## z Hd BA16\_Antrag 4971588\_Anmerkungen und Vorschlag

vor ein Paar Tagen habe ich den Antrag 4971588 zum Ausbau des Gehwegs am Pfarrweg gefunden.

Plan Grünstadter Platz.pdf

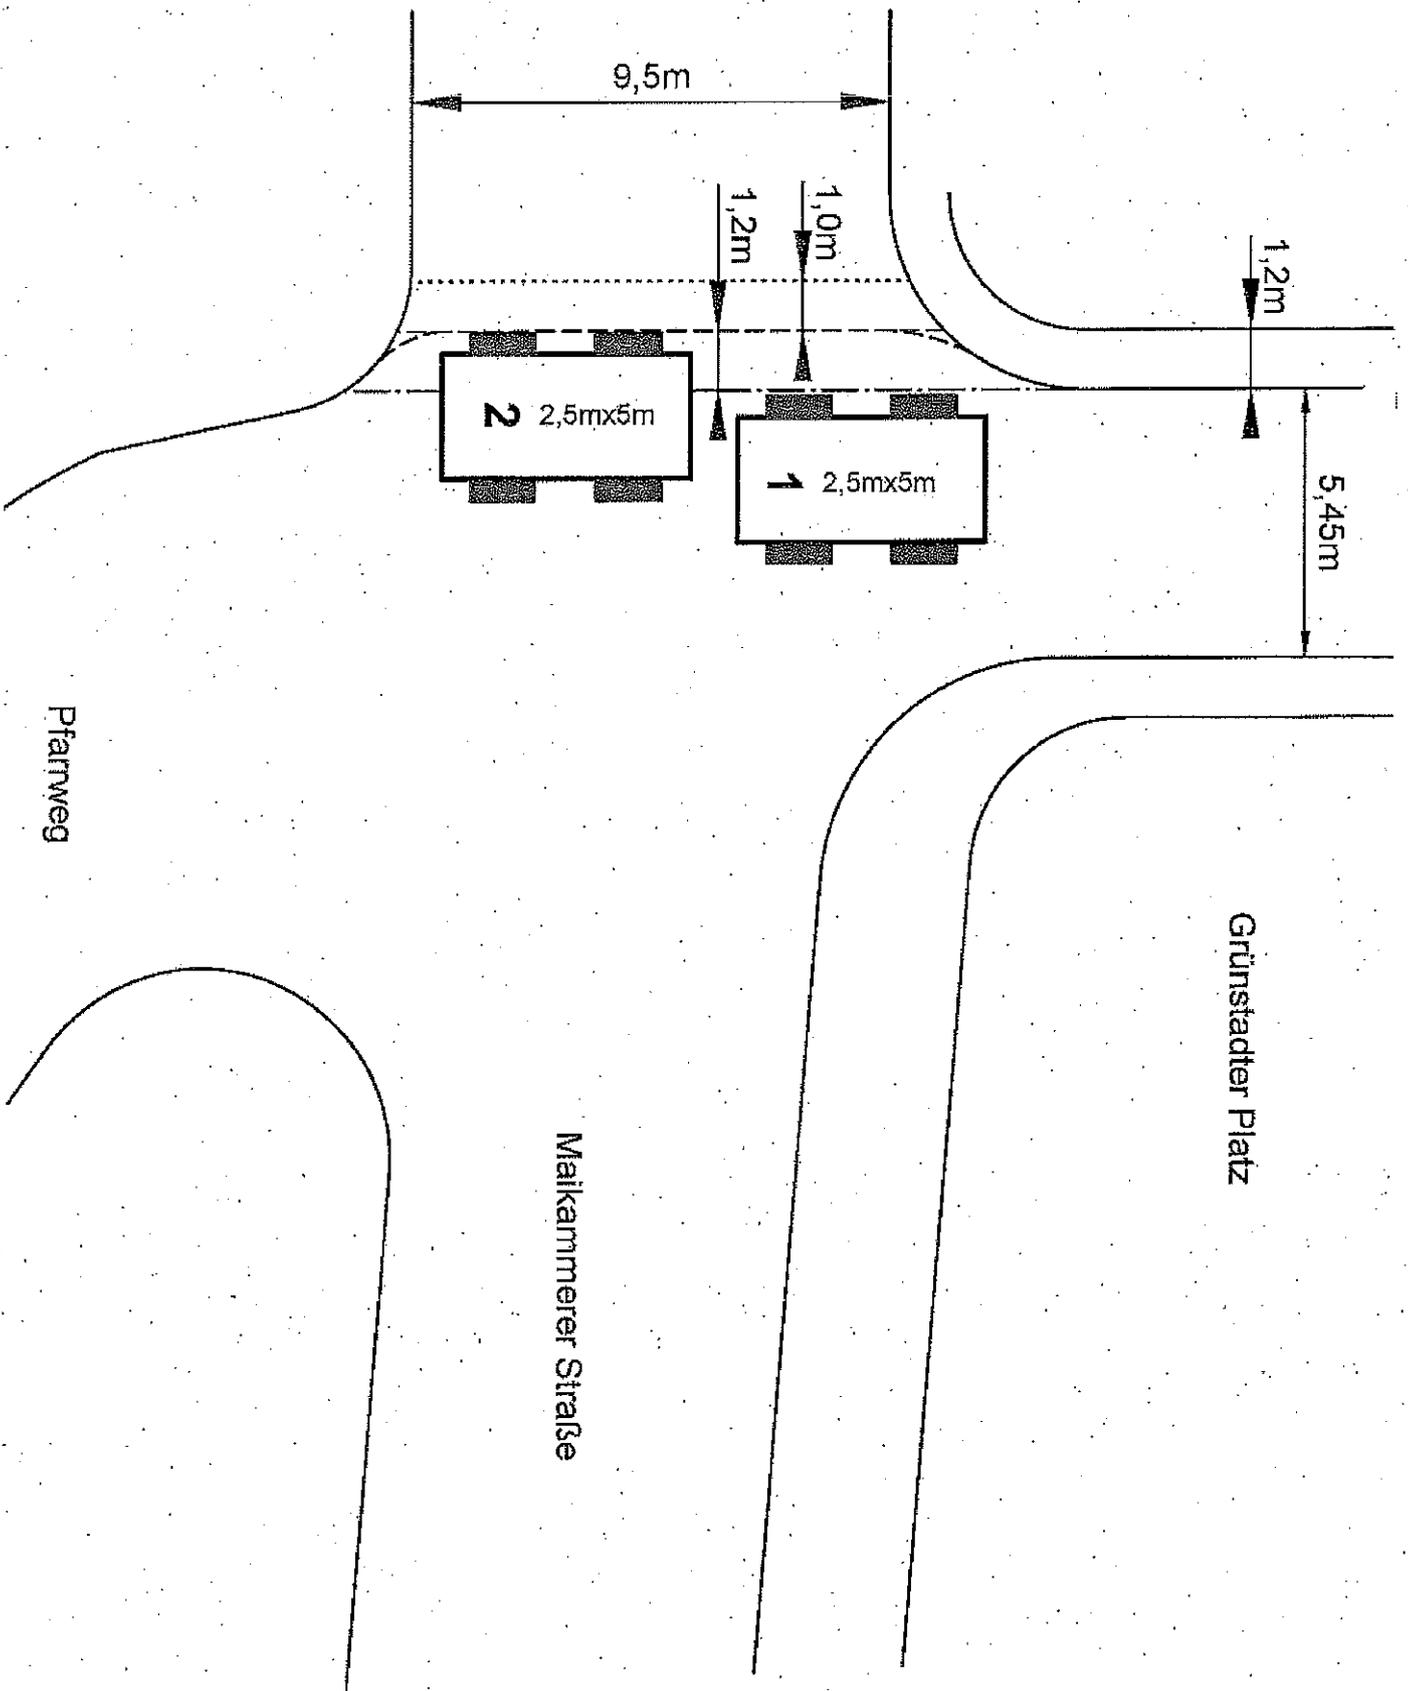
Aus diesen Gründen würde ich eine Lösung aus Gehweg mit einer PKW Parkbucht vorschlagen:

Platz wäre meiner Meinung nach genügend vorhanden, so dass zum Gehweg noch eine Bucht in Breite eines halben PKWs möglich wäre.

Fahrzeug 1 und die Strichpunktlinie ist die Platzsituation bei durchgängigem Gehweg.

Fahrzeug 2 und die Strichlinie stellt meinen Vorschlag mit Parkbucht dar.
